DODATOK č. 1
k ZMLUVE O DIELO č 001/3172012/s
„Zníženie energetickej náročnosti MENERT - DS Galanta“
zo dňa 23.1.2019

Prijímateľ NFP: **MENERT spol. s r.o.**
 Názov projektu: **„Zníženie energetickej náročnosti MENERT - DS Galanta“**
 Kód projektu: **310041P291**

1. Dôvody zmeny

Okno plynomerňa

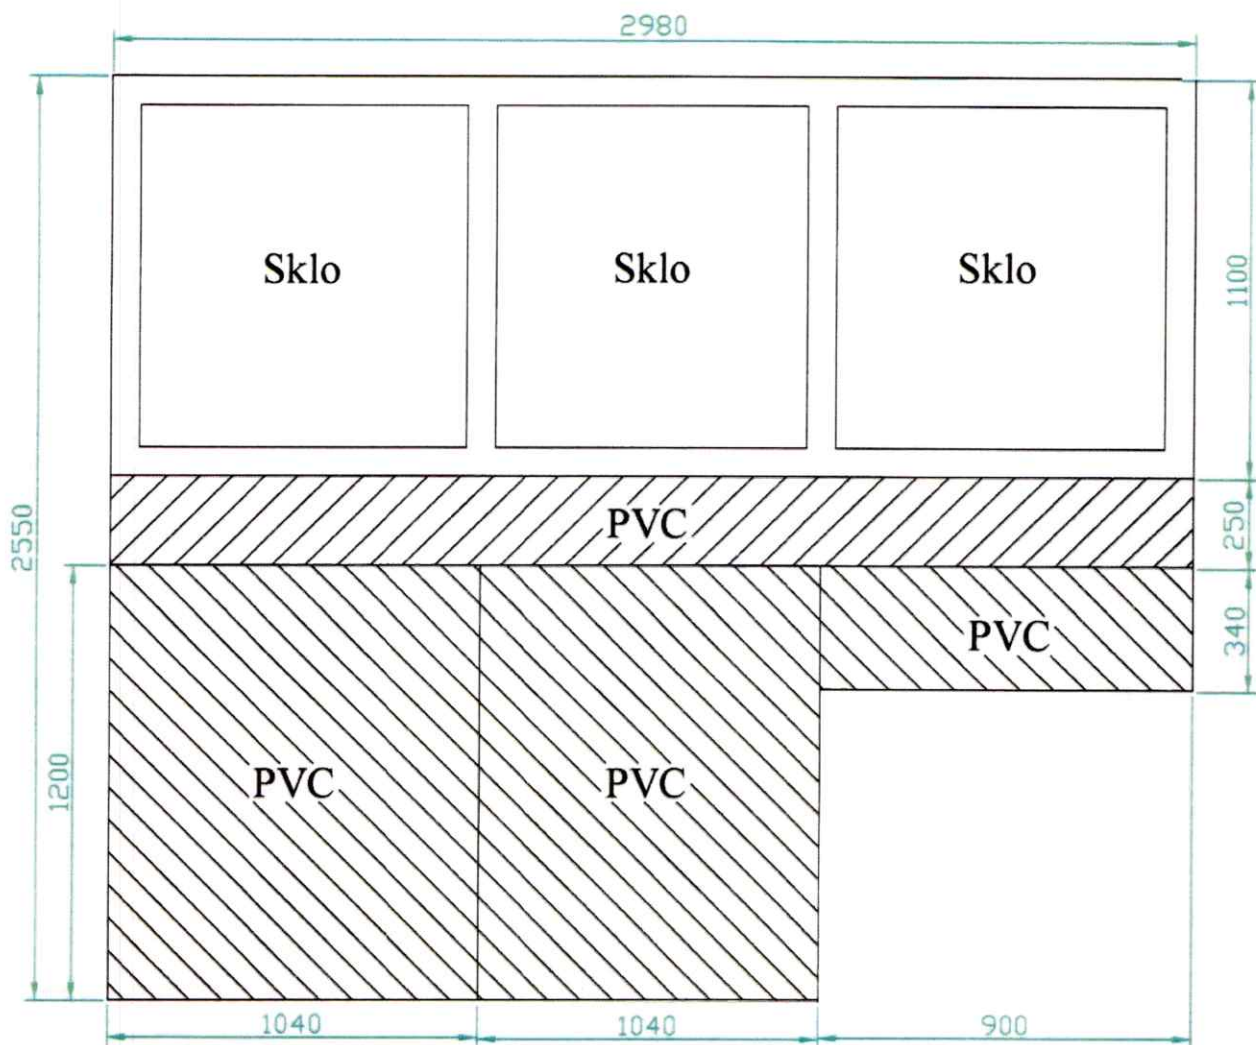
V dôsledku úpravy priestorov merania a vyhodnocovania plynu miestnosť Plynomerňa sa rozmery pôvodného okna obdĺžnikového tvaru 3000/2600 zmenili na 3000/2550/1500/1500 tvaru L v dôsledku presunu dveri v plynomerni .
 Vid. Výkres okno 3Z, IMG 3Z

Pôvodne schválený výdaj okno 3000/2600 sa mení na okno 3000/2550/1500/1500, lebo počas schvaľovacieho procesu projektu sa uskutočnila technická zmena na prevádzke DS Galanta úpravou priestorov miestnosti plynomerňa a presunom dverí miestnosti plynomerňa výrobné haly SO 02 Plechárň. Z tohto dôvodu sa zmešuje rozmer pôvodného okna, pretože dvere posunom zasiahli do pôvodného okna a tým sa zmenil tvar obdĺžnikového okna na tvar L.

D+M Plastové okno 3000/2550// 1500/1500 izol. Dvojsklo kombinované s PVC	021 Stavby	ks	1,00	1 470,00	1 470,00	1764,00	1 470,00	0,00	VO bolo ukončené uzavretím zmluvy s úspešným uchádzačom a v súlade s údajmi, ktoré sú uvedené v tabuľke č. 12 formulára ŽONFP- Verejné obstarávanie	B1 Rekonštrukcia a modernizácia stavebných objektov v oblasti priemyslu a služieb na to nadväzujúcich za účelom zníženia ich energetickej náročnosti	Budova SO 02 Plecháreň Výdavok je v súlade s projektovou dokumentáciou a vypracovaným energetickým auditom.
--	------------	----	------	----------	----------	---------	----------	------	---	--	--

Okno Zváracie pracovisko

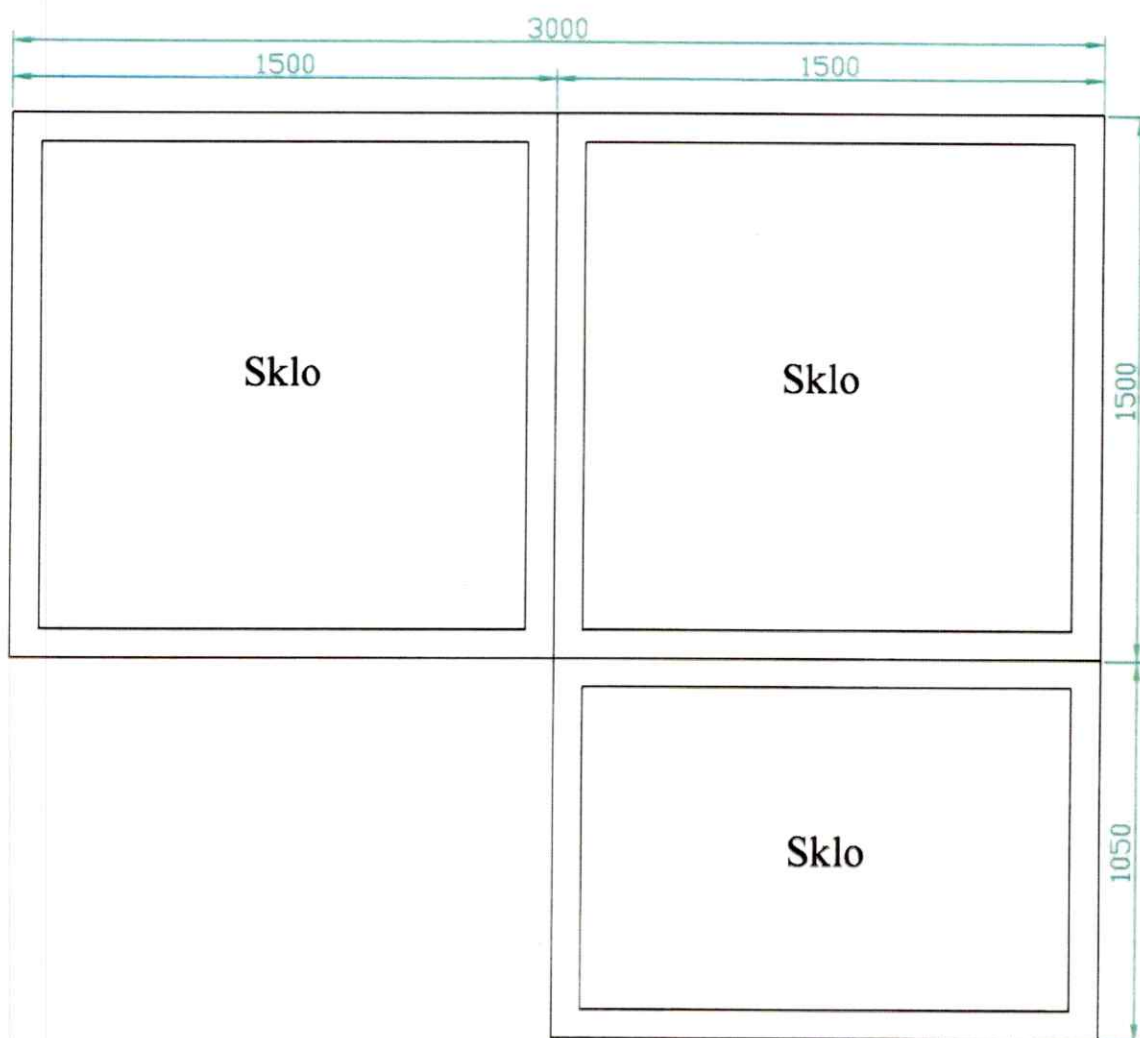
V dôsledku umiestnenia zváracieho pracoviska a zariadení na zváranie v časti výrobná hala plechárň SO2 sa pôvodné okno obdĺžnikového tvaru 3000/2600 zmenilo na rozmer okno obdĺžnikového tvaru 3000//2000 .
 Vid. Výkres okno 4Z, IMG 4Z

Pôvodne schválený výdaj okno 3000/2600 sa mení na okno 3000/2000, lebo počas schvaľovacieho procesu projektu sa uskutočnila technická zmena na prevádzke DS Galanta úpravou priestorov na zváranie vytvorením zváracieho pracoviska, ustavením zváracieho technológie k stene pod okno a zmenšenie okna v dôsledku nevyhnutného zabezpečenia bezpečnosti pri zváraní v tejto časti výrobné haly SO 02 Plechárň.

D+M Plastové okno 3000//2000izol. Dvojsklo kombinované s PVC	021 Stavby	ks	1,00	1 500,00	1 500,00	1800,00	1 500,00	0,00	VO bolo ukončené uzavretím zmluvy s úspešným uchádzačom a v súlade s údajmi, ktoré sú uvedené v tabuľke č. 12 formulára ŽONFP- Verejné obstarávanie	B1 Rekonštrukcia a modernizácia stavebných objektov v oblasti priemyslu a služieb na to nadväzujúcich za účelom zníženia ich energetickej náročnosti	Budova SO 02 Plechárň Výdavok je v súlade s projektovou dokumentáciou a vypracovaným energetickým auditom.
--	------------	----	------	----------	----------	---------	----------	------	---	--	---
